发件人 浙江正泰电器股份有限公司市场战略部

关于 HD、HS 环氧板系列刀开关变更通知

2023 年 11 月 28 日

关于 HD、HS 环氧板系列刀开关		
变更项目	更改前	更改后
底板由环氧板材质改为 DMC-1 材质	 <p>A yellow-green epoxy board with two vertical slots and several circular holes.</p>	 <p>A dark grey DMC-1 board with two vertical slots and several circular holes, featuring the CHNT logo.</p>

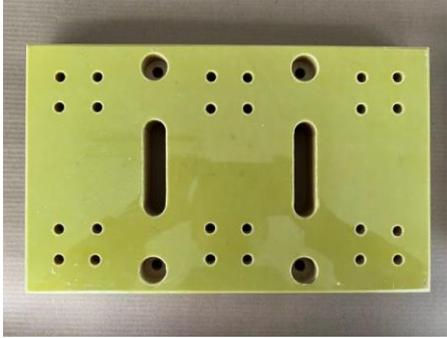
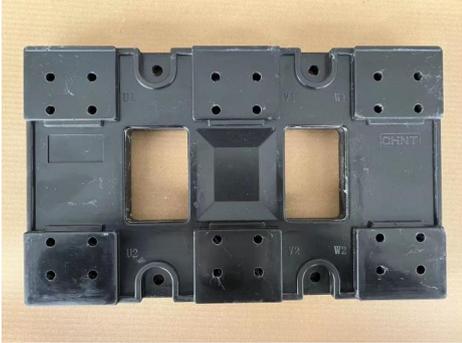
变更内容：底板由环氧板材质改为 DMC-1 材质，模具一体压制成型，保证产品尺寸一致性，同时增加底板绝缘性能和介电性能，产品尺寸及其他参数均无改变；
